Zeitschrift: **Schweizerische Bauzeitung**

Band (Jahr): **63/64 (1914)**

Wettbewerb für ein Kirchgemeinde-Haus in Zürich-Aussersihl.

Gutachten des Preisgerichts.

I. Preis. Motto „Herbst“. — Arch. Pflughard & Häfeli, Mitarbeiter Max Baumgartner, Zürich.

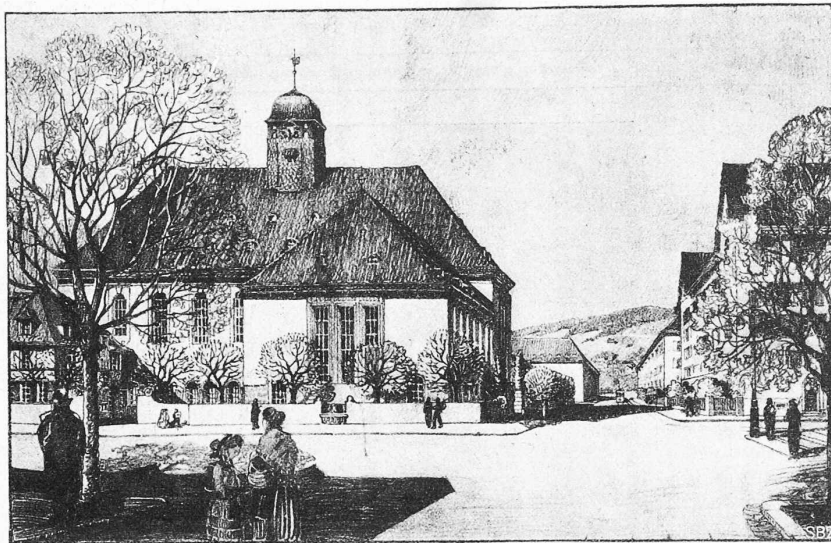
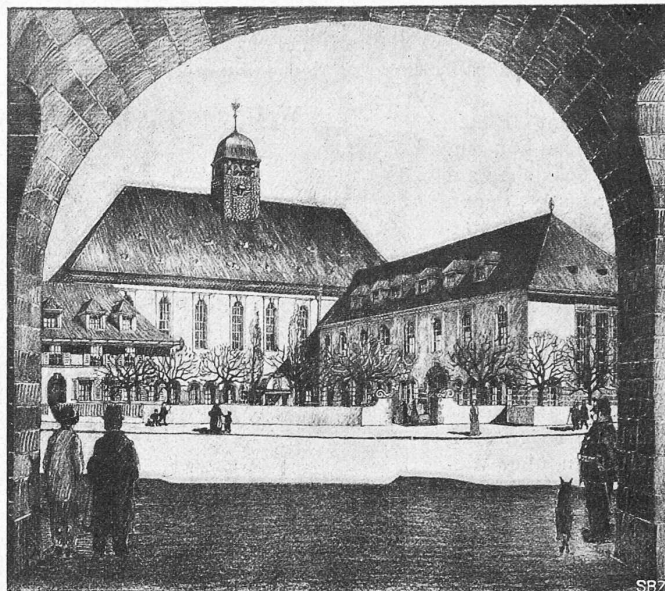
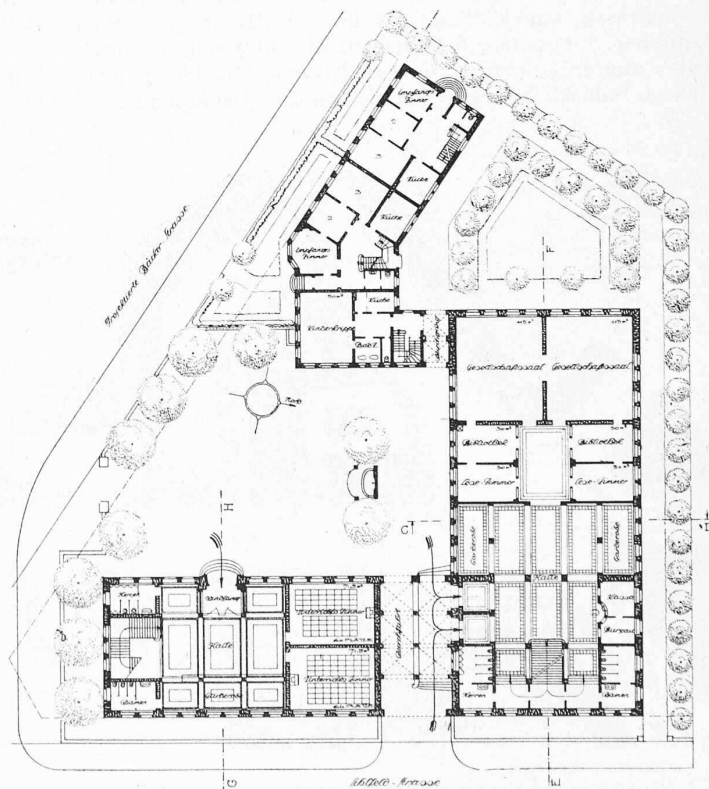
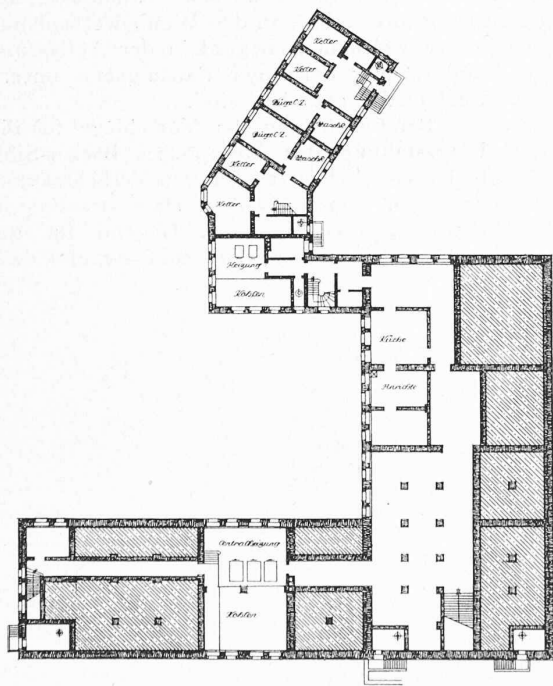
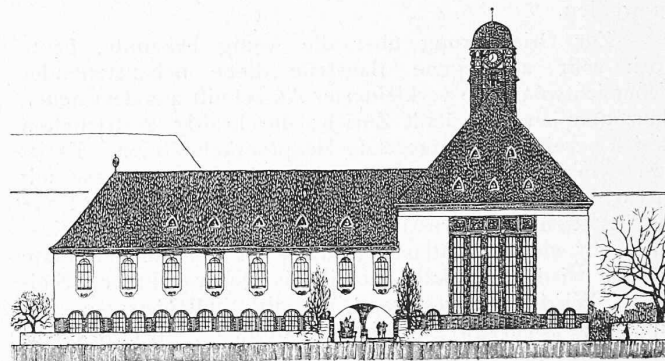
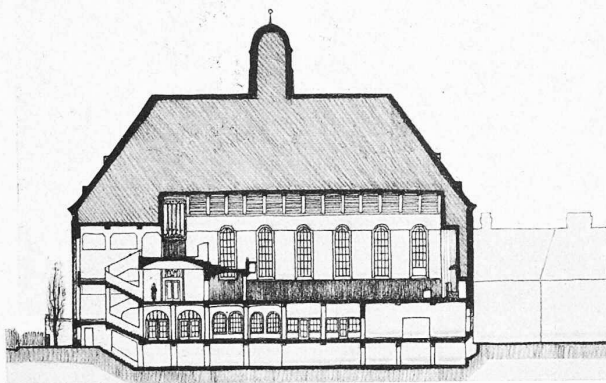
Dass der erstprämierte Entwurf „Herbst“ der Architekten Pflughard & Häfeli diesen Anforderungen vorzüglich entspricht, hat das Preisgericht in seinem Gutachten hervorgehoben. Die Schaubilder zeigen, wie geschickt der vorgeschobene

niedrigere Flügelbau und die kleinen Pfarrhäuser die Wirkung des dahinter liegenden, grösseren Saalbaues heben, wie sie den Masstab bieten, der ihn viel grösser erscheinen lässt, als er den Umständen entsprechend sein kann. Die im Gutachten ferner betonte klare Grundrissdisposition trifft, wie auf die Baugruppe selbst, so namentlich auf die Platzgestaltung zu. Wie dem Lageplan auf Seite 61 zu entnehmen, sind die beiden Verkehrs-Strassen über den umgeformten Platz in gerader Richtung hinweggeführt; einzig die unbedeutende nordöstliche Zypressenstrasse ist abgelenkt. Beachtenswert ist auch der Vorschlag, die Tramhaltestelle, in deren Bereich die Wagen ohnehin langsamer fahren, zur Vermeidung gegenseitiger Störung aus dem durchlaufenden Verkehrsstrom seitlich herauszuziehen.

Projekt Nr. 32: „Herbst“. Fein durchdachte und wohl erwogene Platzgestaltung mit klarer Grundrissdisposition und guter Angliederung an die von der Stadt projektierten nachbarlichen Bauten. Schöne und schlichte Aufteilung der Baumassen von einheitlichem Gepräge, einen sonnigen Hof einschliessend. Gedeckter Eingang mit Durchfahrt im Hauptgebäude. Vorplätze und Gänge sind allzu reichlich bemessen. Die Architektur zeigt mit den einfachsten Ausdrucksmitteln eine glückliche Kontrastwirkung und Steigerung der Baumassen. Der Charakter des Kirchgemeindehauses ist gut empfunden. Zu bedauern ist, dass beim ersten Etappenbau das Pfarrhaus nicht mit einbezogen werden kann.

II. Preis. Motto „Sunnitigglüt“. — Architekten Kündig & Oetiker in Zürich.

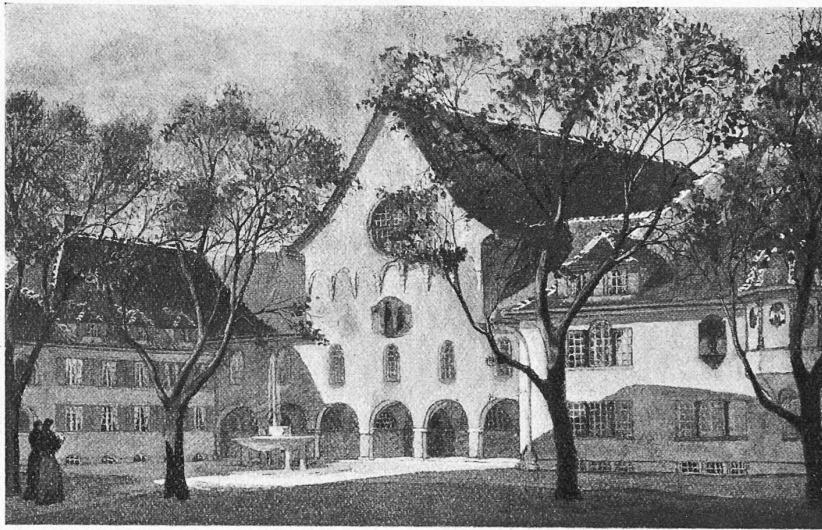
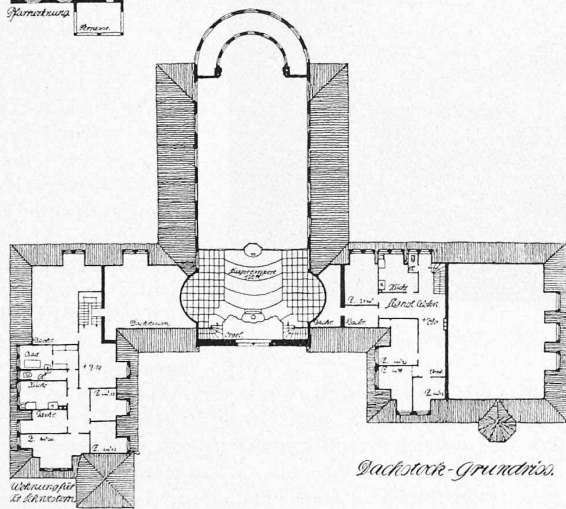
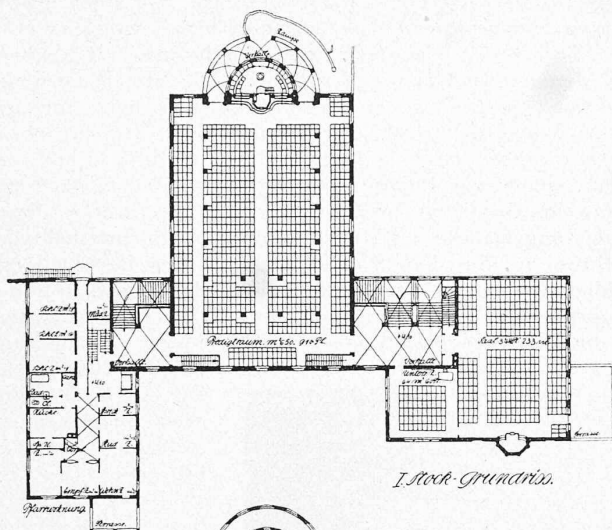
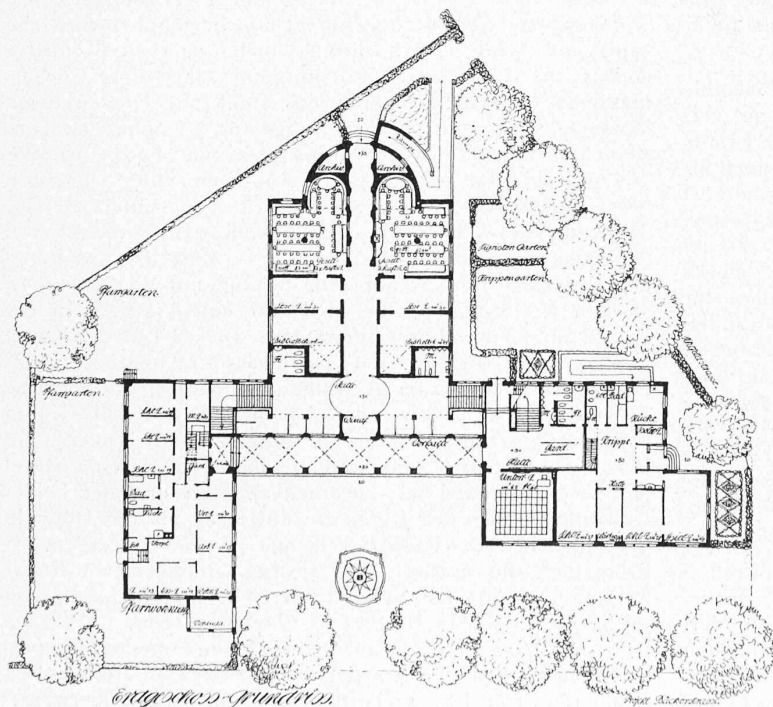
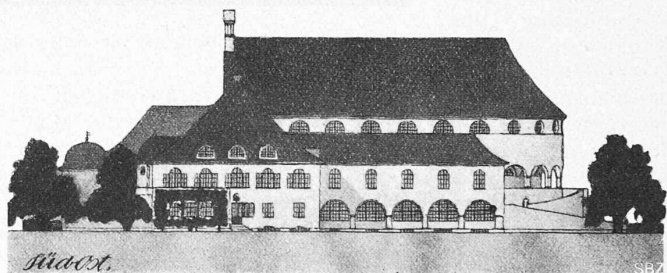
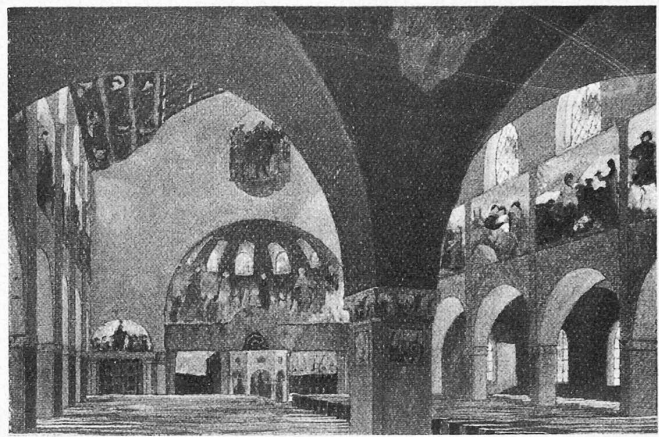
Projekt Nr. 46: „Sunntigsglüt“. Die Vorzüge des Projekts liegen in der sehr guten Gestaltung gegen die Bäckerstrasse, wodurch eine glückliche Erweiterung des Sihlfeldplatzes gewonnen wird. Variante fällt nicht in Betracht. Schöne, kompensierte Grundrissanlage, der Mittelgang der Gesellschaftsräume zu wenig beleuchtet. Das Kircheninnere zeigt Anklänge an dreischiffige katholische Kirchen. Das Pfarrhaus ist in der ersten Bauetappe nicht inbegriffen. Etappenbau sonst gut gelöst.

Ein Gegenstück zur Klarheit und Ruhe dieses Entwurfs bildet ein Vorschlag zur Platzlösung im zweitprämiierten Entwurf (Variante, Seite 64 unten). Das Preisgericht hat ihn natürlich als nicht in Betracht kommend abgelehnt. Seine Verfasser bemerken indessen in ihrem Begleitbericht dazu:

Wir können nicht umhin, diese Sätze und den betreffenden Plan hier tiefer zu hängen, als ein bedenkliches Zeichen für den „in städtebaulicher Hinsicht“ geradezu beängstigenden Wirrwarr, zu dem missverständliche Schlagworte vom „geschlossenen Platz“ usw. führen können. Mit Rücksicht auf die Verfasser, denen wir selbstverständlich damit nicht zu nahe treten wollen, hätten wir über diese „Variante“ am liebsten kein Wort weiter verloren. Der Umstand aber, dass ähnliche irrige Auffassungen über Wesen und Ziele des „modernen Städtebaues“ sich in Wettbewerbsergebnissen schon da und dort bemerkbar machen, gebietet, im Interesse der guten Sache selbst, zum Aufsehen zu mahnen!
